SERVICE INFO – INA 0042

Αλλαγή σχεδίασης του βραχίονα σύσφιγξης 534 0100 20

ανταλλακτικού: 534 0100 20

Εικόνα 1: 534 0100 20 – νέος σχεδιασμός

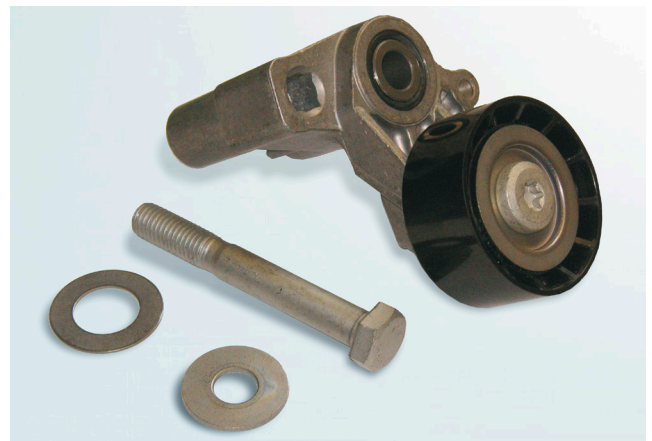
Στα πλαίσια της συνεχόμενης εξέλιξης των προϊόντων μας, τροποποιήθηκε ο σχεδιασμός του βραχίονα σύσφιγξης 534 0100 20. Τα εξαρτήματα (δίσκοι) που υπήρχαν μέχρι τώρα είναι πλέον τοποθετημένα σταθερά στο βραχίονα σύσφιγξης. Εκτός αυτών άλλαξε και η βίδα συγκράτησης.

Στη μεταβατική φάση μπορούν να χρησιμοποιηθούν και οι δύο τύποι. Οι δύο εκδόσεις πληρούν τις τεχνικές προδιαγραφές και μπορούν να χρησιμοποιηθούν χωρίς περιορισμούς.

Για την τοποθέτηση του νέου βραχίονα σύσφιγξης πρέπει να χρησιμοποιηθεί μόνο η νέα βίδα που παρέχεται. Δεν επιτρέπεται να χρησιμοποιηθούν άλλες ή παλιές βίδες. Σφίξτε τη βίδα συγκράτησης με την προβλεπόμενη από τον κατασκευαστή του οχήματος ροπή σύσφιγξης!
